序号	修改原因: 优化设计	需要相应修改的专业
----	------------	-----------

项目负责人	方仕友 周玉凯	签字	专业名称: 建筑	项目号: GD-20-01
专业负责人	周玉凯	签字	建(构)筑物编号或名称: 12#	项目名称: 万象观邸
审核	周玉凯	签字	北京世纪中天国际建筑设计有限公司 设计更改通知单	更改编号: (建)塔楼改2022-18A
校对	方仕友	签字		更改日期: 2024年10月30日
修改人	黄杰	签字		共4页 第1页

12栋一层平面图 1:100

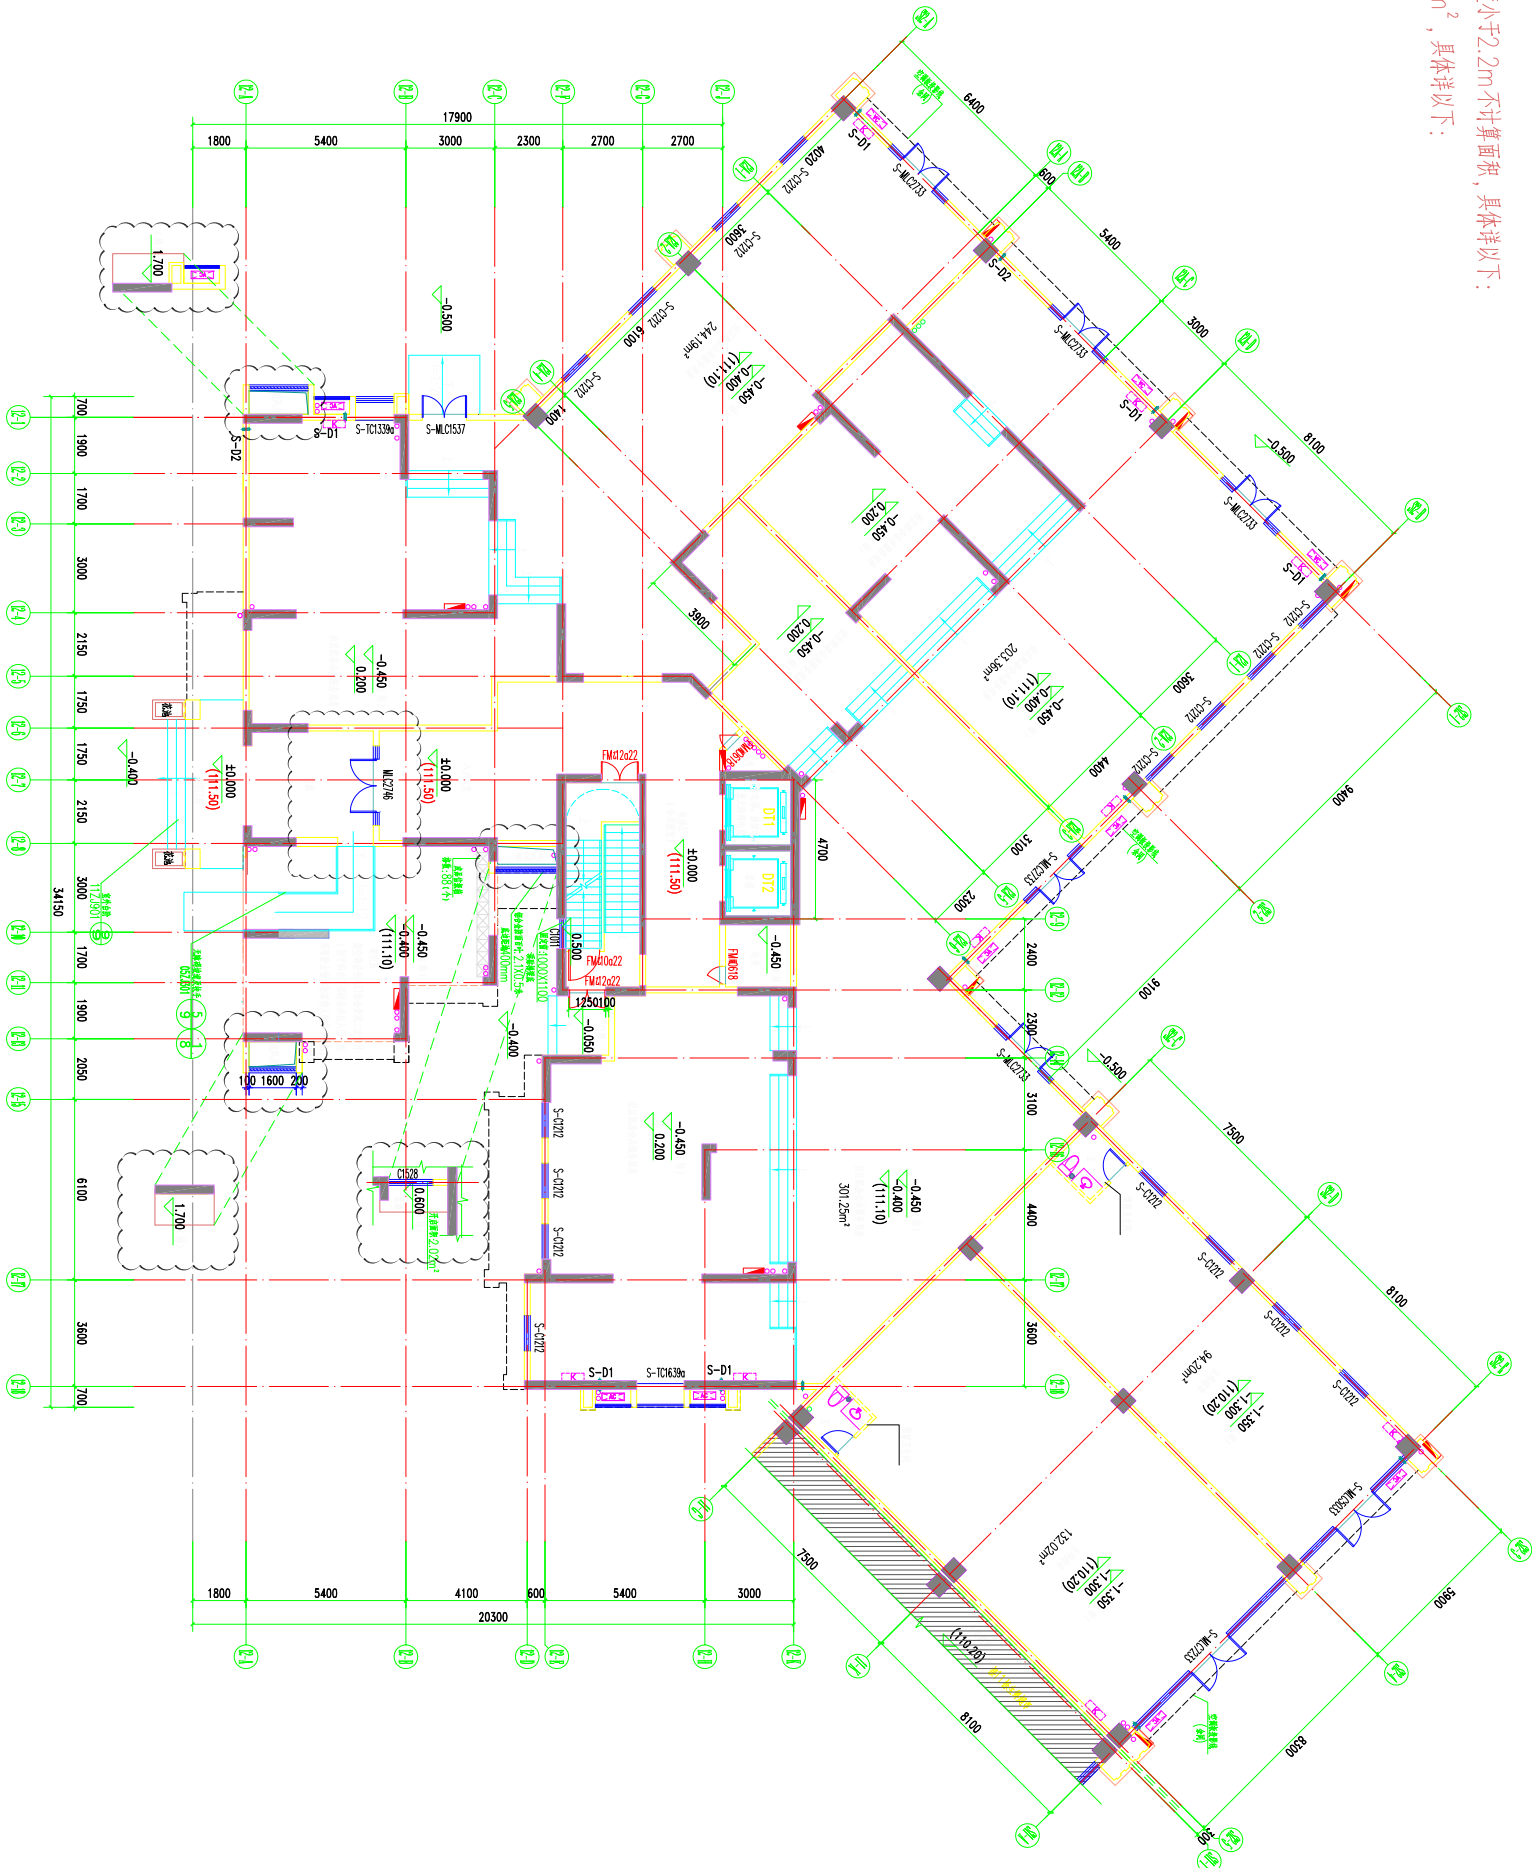
修改内容: 1.根据施工图审查意见, 12#一层补充地下室出地面风井, 风井高度小于2.2m不计算面积, 具体详以下;
2.入户大堂隔墙及门联窗位置调整, 调整后大堂建筑面积减小7.02m², 具体详以下:
